# 改善箇所説明図

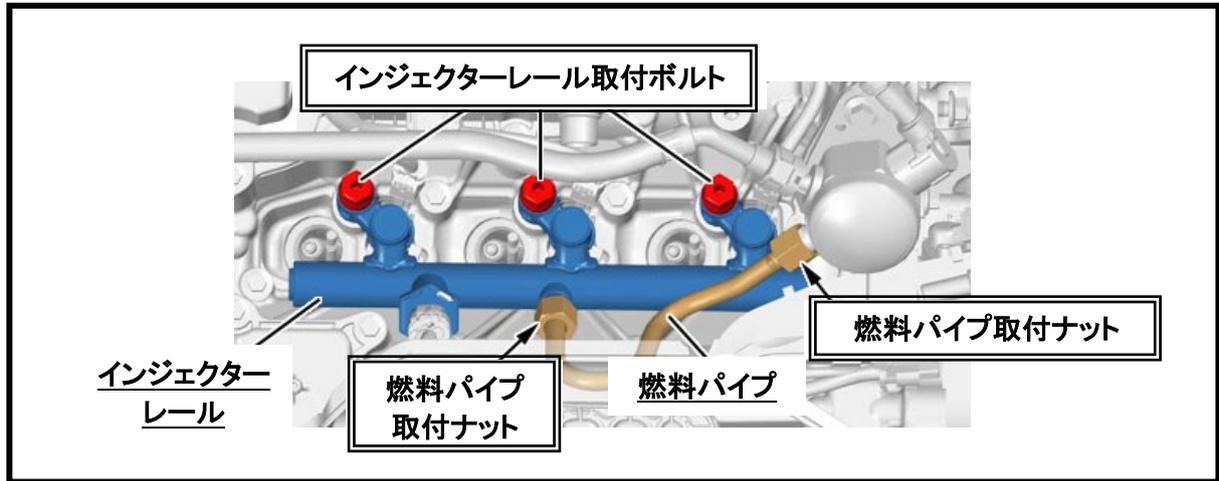
エンジンルーム内の燃料パイプ取付ナット及びインジェクターレール取付ボルトにおいて、締め付けトルクの設定が不適切なため、締め付けトルクが不足しているものがある。そのため、使用過程で振動により燃料パイプ取付ナットが緩み、接続部からの燃料漏れにより、最悪の場合、火災に至るおそれがある。

全車両、燃料パイプ取付ナット及びインジェクターレール取付ボルトを改訂後の規定トルクで締め付ける。

識別 : 運転者席側ドアロック・ストライカ付近に当該リコールの識別ステッカを貼付する。(アルファロメオ、フィアット)  
車台番号の左から一桁目の上部に白色のペイントを塗る。(プジョー、シトロエン)
